Mission régionale d'autorité environnementale

**Avis de la mission régionale
d'autorité environnementale
Hauts-de-France
sur le projet de centrale photovoltaïque au sol
de la société Centrale Photovoltaïque de Wallers-Lambrecht au sud
de la commune de Wallers (59)**

n°MRAe 2022-6395

Figure 5 : Projet d'implantation du parc photovoltaïque de Wallers-Lambrecht
 Source : RGE DB Ortho, EDF Renouvelables France

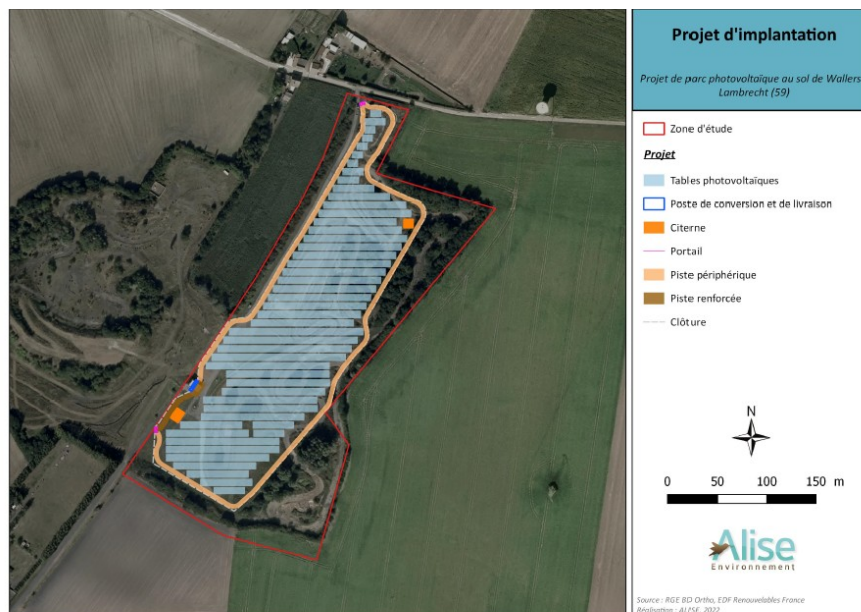
L'autorité environnementale demande de mettre en cohérence les éléments descriptifs du projet sur l'ensemble des documents notamment concernant la surface clôturée.

Le déboisement mériterait d'être précisé en termes d'emprise et de localisation afin d'apprécier les enjeux associés et envisager la nécessité d'un évitement prioritaire.

- *de prendre en compte l'impact sur l'Orchis pyramidale et de proposer des mesures permettant de préserver l'espèce ;*
- *de préciser les surfaces à défricher (localisation, nature et quantité) et de mettre à jour, le cas échéant, l'étude d'impact pour évaluer les conséquences de mesures de défrichement.*
